# BT-L100/KM-L100型 紙幣ユニット リプレース

## ■趣旨

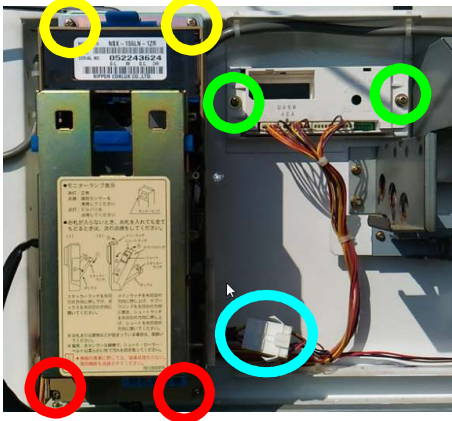
L100型券売機は 2005年に製造終了し それより10年以上経過し  
基本的には 券売機メーカーの部品供給サポートは ほぼ満了し  
本件紙幣ユニットも 製造したメーカーも修理を終了しました  
については 別の紙幣ユニットに 置き換えにて対応願います。  
なお 本変更にてメーカーサポート外となります

- 注意点 ネジ止めする際に  
前面のガイドと 紙幣挿入口位置を  
左右均等にする  
(左右アソビがあります)
